Resolución No. 1449

11 OCT. 2016

“Por la cual se decide un recurso de apelación interpuesto contra la Licencia de Construcción No. LC 16-5-0346 del 6 de julio de 2016, expedida por la Curadora Urbana n.º 5 de Bogotá D.C., para el predio ubicado en la Calle 102 A 46 06 (actual) de la Urbanización Santa Margarita de la localidad de Suba.”

Figura A.6.5-1- Medición de la Separación sísmica

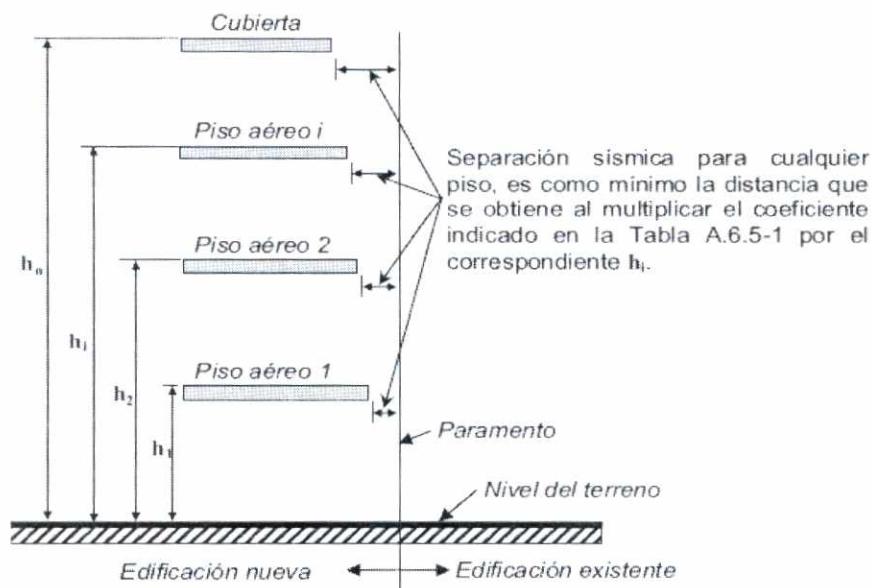
De acuerdo con el Acta 25 (Sic) de la Comisión Asesora de Construcciones Sismo Resistente, fue recomendada la modificación de la NSR-10, la cual fue adoptada mediante el Decreto 340 del 23 de febrero de 2012 y en el anexo técnico de la misma norma se señaló:

(c) Las edificaciones con uno o dos pisos aéreos en la colindancia no requieren separación sísmica (véase también la Tabla A.6.5-1). Esto aplica para el caso de edificaciones de plataforma y torre, donde la plataforma en la colindancia no tiene más de dos o tres pisos y la fachada de la torre a partir del tercer piso, o el cuarto piso cuando lo permita la Tabla A.6.5-1, está separada de la colindancia en una distancia mayor o igual a la exigida por esta sección A.6.5.2.3. Véase la Figura A.6.5-1.

La Figura A.6.5-1 debe quedar así:

De lo anterior se tiene que en los pisos 1 y 2 no se requiere separación sísmica y para el tercer piso existe la condición tal que si coinciden las losas de entrepiso no requiere separación sísmica y si no coinciden las losas de entrepiso la separación sísmica debe ser el 1% de la altura de la edificación nueva.

De lo anterior se concluye que el proyecto objeto de licencia requiere separación sísmica a partir del tercer piso entre los predios colindantes”.

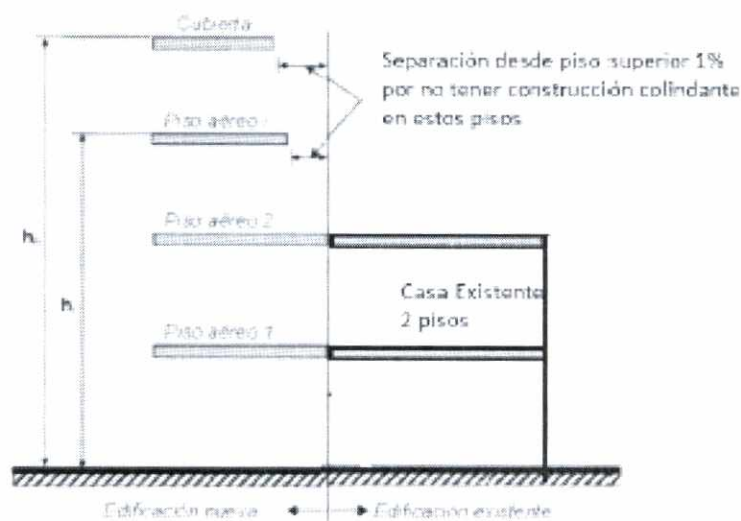
“A.6.5.2.3- Requisitos de separación sísmica con respecto al paramento del lote para edificaciones nuevas.

c) Las edificaciones con uno o dos pisos aéreos en la colindancia no requieren separación sísmica (véase también la Tabla A.6.5-1). Esto aplica para el caso de edificaciones de plataforma y torre, donde la plataforma en la colindancia no tiene más de dos o tres pisos y la fachada de la torre a partir del tercer piso, o el cuarto piso cuando lo permita la Tabla A.6.5-1, está separada de la colindancia en una distancia mayor o igual a la expedida por esta sección A.6.5.2.3. Véase la figura A.6.5.1.”

“En el literal A.6.5.2.3 (c) y en la Figura A.6.5-1 del Reglamento NSR-10 se observa claramente que la edificación nueva no necesita separarse en los dos primeros pisos, pero que si debe retirarse del lindero a partir del tercer piso. Puede existir una coincidencia, por lo cual a manera ilustrativa podría ser el siguiente caso.” (Subrayado fuera de texto)

De lo anterior, se concluye que el proyecto objeto de licencia requiere separación sísmica a partir del tercer piso entre los predios colindantes y por tanto debe ajustarse.

Figura A.6.5-1 — Medición de la separación sísmica (vista en elevación)

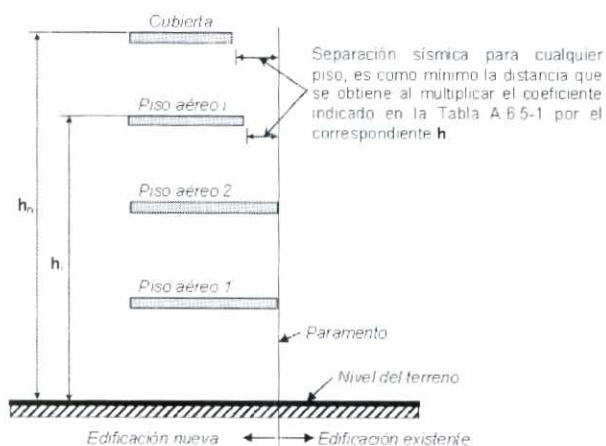
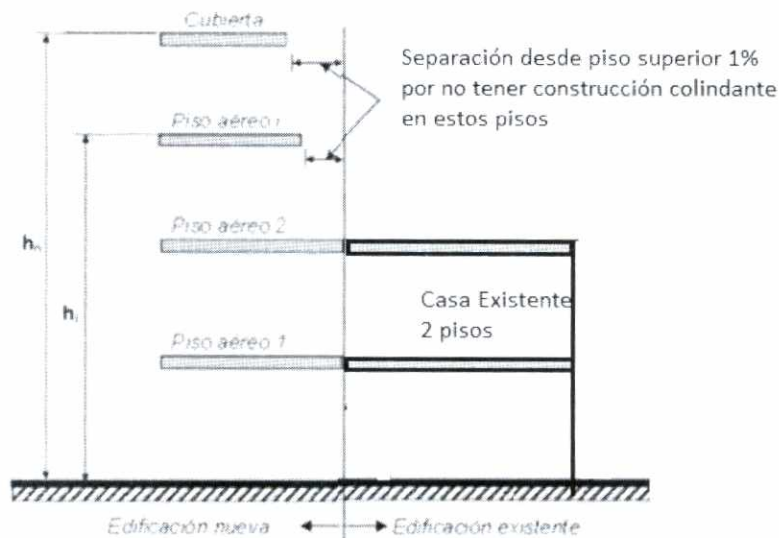
3. A continuación se transcribe el literal A.6.5.2.3 (c) del reglamento NSR-10:

(c) Las edificaciones con uno o dos pisos aéreos en la colindancia no requieren separación sísmica (véase también la Tabla A.6.5-1). Esto aplica para el caso de edificaciones de plataforma y torre, donde la plataforma en la colindancia no tiene más de dos o tres pisos y la fachada de la torre a partir del tercer piso, o el cuarto piso cuando lo permita la Tabla A.6.5-1, está separada de la colindancia en una distancia mayor o igual a la exigida por esta sección A.6.5.2.3. Véase la Figura A.6.5-1.

4. A continuación se muestra la Figura A.6.5-1 del reglamento NSR-10 en la cual se ilustra la forma de medir separación sísmica:

5. En el literal A.6.5.2.3 (c) y en la Figura A.6.5-1 del Reglamento NSR-10 se observa claramente que la edificación nueva no necesita separarse en los dos primeros pisos, pero que si debe retirarse del lindero a partir del tercer piso. Puede existir una coincidencia, por lo cual a manera ilustrativa podría ser el siguiente caso.

En ese orden de ideas, conforme lo muestran los planeamientos gráficos plasmados en el acta en cita, la separación sísmica a partir del tercer piso es requerida para el proyecto objeto de impugnación teniendo en cuenta las características de los predios colindantes.
